PROGETTISTA		COMMESSA NQ/R22178	UNITA' -
	LOCALITA'	RAVENNA (RA)	REL-VDO-E-00014	
	PROGETTO / IMPIANTO FSRU Ravenna e collegamento alla Rete Nazionale Gasdotti		Fg. 1 di 5	Rev. 0

ISTANZA PER IL RILASCIO DELL'AUTORIZZAZIONE ALLA COSTRUZIONE E ALL'ESERCIZIO DELL'OPERA FSRU RAVENNA E COLLEGAMENTO ALLA RETE NAZIONALE GASDOTTI

RICHIESTA DI INTEGRAZIONI

ROMAGNA ACQUE
SOCIETÀ DELLE FONTI S.P.A.

Fig. 1 – Stralcio planimetrico con indicazione della posizione dei metanodotti con le rispettive fasce servitù e dell'acquedotto Romagna Acque

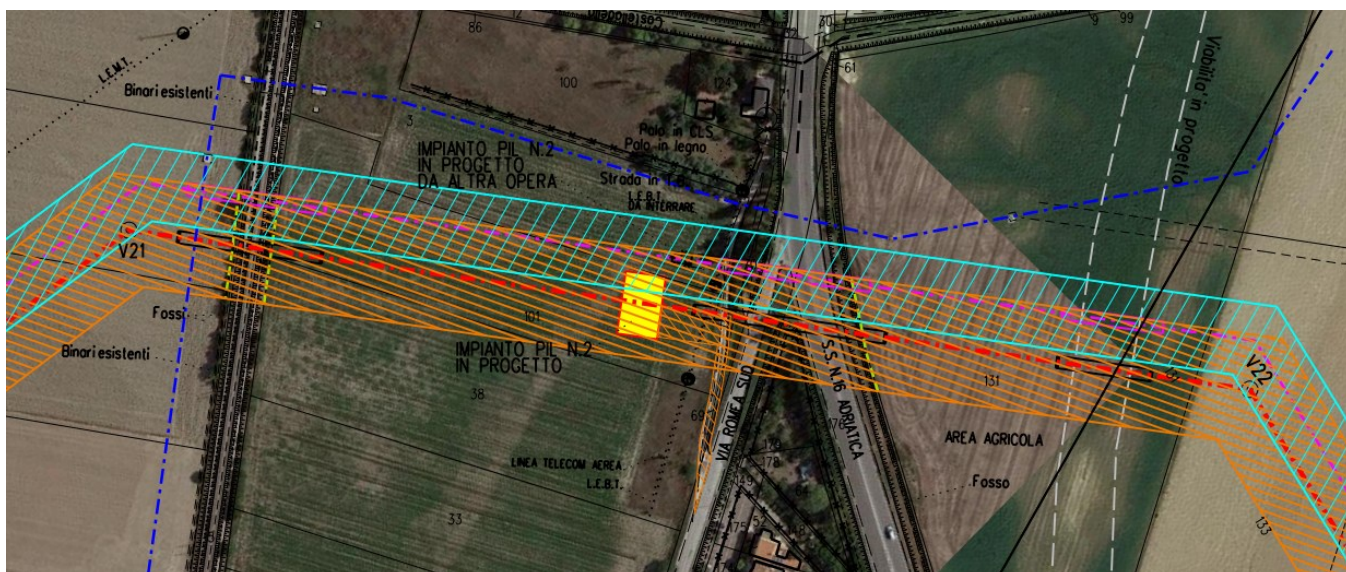
- 2.3 **Richiesta 3.** *Nel tratto di parallelismo con l'acquedotto della Romagna a ridosso dell'attraversamento della S.S. 16 e della via Romea Sud non è in ogni caso ammessa la sovrapposizione delle fasce di rispetto dei metanodotti con la fascia di rispetto dell'acquedotto della Romagna in analogia a quanto prescritto con precedente nota prot. N. 1546 del 06/02/2020 relativa al metanodotto Ravenna Mare – Ravenna Terra.*

Si recepisce la prescrizione ricevuta, in ottemperanza a quanto richiesto il Proponente assicura che nel tratto di parallelismo con l'acquedotto della Romagna a ridosso dell'attraversamento della S.S. 16 e della via Romea Sud non vi è una sovrapposizione della fascia di rispetto del metanodotto "Collegamento PDE FSRU Ravenna al Nodo di Ravenna" DN 900 (36") con la fascia di rispetto dell'acquedotto.

La distanza minima tra i due sottoservizi è pari a 35m, la fascia di servitù del gasdotto è pari a 20 m (coassiali all'asse della condotta), considerando anche che il metanodotto in progetto si allontana di circa 18 m dall'acquedotto della Romagna rispetto al metanodotto Ravenna Mare – Ravenna Terra, già autorizzato. In fig. 1 uno stralcio su base catastale e ortofoto del tratto sopra descritto.
